Commission économique pour l'Europe**Comité des transports intérieurs****Forum mondial de l'harmonisation
des Règlements concernant les véhicules****181^e session**

Accord de 1958 :**Examen de projets d'amendements à des Règlements ONU
existants, soumis par le GRVA****Proposition de série 05 d'amendements au Règlement ONU
n° 78 (Freinage des motocycles)****Communication du Groupe de travail des véhicules
automatisés/autonomes et connectés***

Modèle B

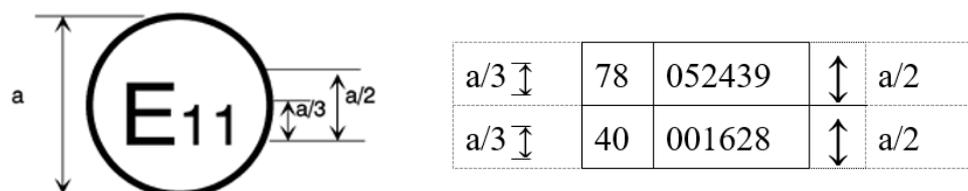
La marque d'homologation ci-dessus, apposée sur un véhicule, indique que le type de ce véhicule a été homologué au Royaume-Uni (E 11), en application des Règlements ONU n°s 78 et 40. Les deux premiers chiffres d'homologation signifient qu'aux dates de délivrance des homologations respectives, le Règlement ONU n° 78 comprenait la série 05 d'amendements et le Règlement ONU n° 40 était toujours sous sa forme initiale. ».
